DRINGEND – Sicherheitsmitteilung *Orthopädiestativ*

Hardware-Update des Orthopädiestativs (12-stellige Teilnr. 989001087431)

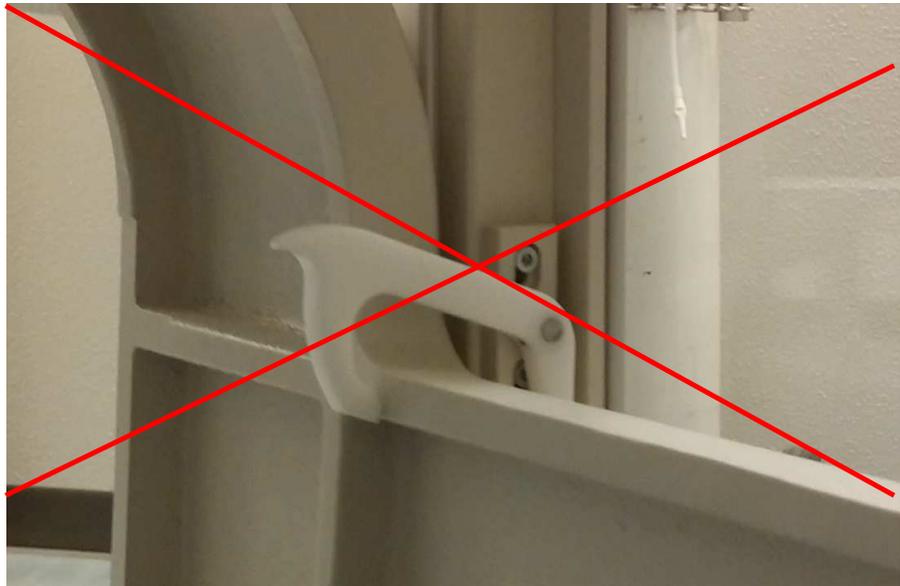
BETROFFENE PRODUKTE	Orthopädiestativ (Teilernr. 989001087431)
PROBLEMBESCHREIBUNG	<p>Die Fußplatte des Orthopädiestativs für die automatische orthopädische Bildrekonstruktion (Stitching) kann in der hochgeklappten Position fixiert werden. Wenn sich die Fixiervorrichtung (Haken) nicht in der richtigen verriegelten Position befindet, ist die Fußplatte nicht sicher befestigt. Wenn sie herunterfällt, können Anwender oder Patient am Fuß oder Bein verletzt werden (z.B. beim Bewegen des Stativs oder wenn die Platte beim Hochklappen vom Anwender nicht richtig fixiert wird).</p> <p>Die folgenden Faktoren können die Situation verursachen:</p> <ul style="list-style-type: none"> • Scharniere sind auf beiden Seiten unterschiedlich stark verschlissen • Haken hält nicht • Anwender achtet nicht darauf, ob die Fußplatte sicher vom Haken gehalten wird • Fußplatte fällt bei Berührung oder während des Transports unerwartet herunter • Fuß oder Bein im Zielbereich • Fuß befindet sich im Gefahrenbereich

POTENZIELLES RISIKO	Der Haken hält die Fußplatte nicht sicher in hochgeklappter Position. Deshalb kann die Fußplatte herunterfallen oder herunterklappen und dabei Anwender oder Patient verletzen.
IDENTIFIKATION DER BETROFFENEN PRODUKTE	Alle Orthopädiestative (Teilernr. 989001087431)) sind betroffen.

Der Kunde/Anwender sollte stets die richtige Position des Hakens prüfen und sich vergewissern, dass der Haken eingerastet ist, wie in der Gebrauchsanweisung beschrieben. (Den Haken nach unten drücken, bis er eingerastet). Der Haken muss sich in der gleichen Position wie auf der Abbildung mit dem grünen Pfeil befinden.

<p>VON PHILIPS GEPLANTE MASSNAHMEN</p>	<p>Philips plant die folgenden Konstruktionsänderungen:</p> <ul style="list-style-type: none"> • Robustere Ersatzscharniere für die Fußplatte • Einbau eines modifizierten Hakens für die Fußplatte (auf die neuen Scharniere abgestimmt) • Bremszylinder unter der Fußplatte zur Minimierung der kinetischen Energie <p>Ein Kundendiensttechniker von Philips wird sich mit Ihnen in Verbindung setzen, sobald das Korrekturmaßnahmenpaket verfügbar ist.</p> <p>Wenn Sie im Zusammenhang mit diesem Programm Kontakt mit Philips aufnehmen möchten, geben Sie bitte FCO-71200185 als Referenz an.</p>
<p>WEITERE INFORMATIONEN UND UNTERSTÜTZUNG</p>	<p>Wenn Sie weitere Informationen oder Unterstützung im Zusammenhang mit diesem Problem benötigen, wenden Sie sich bitte an Ihren Philips Ansprechpartner:</p> <p>0800 80 3000</p>
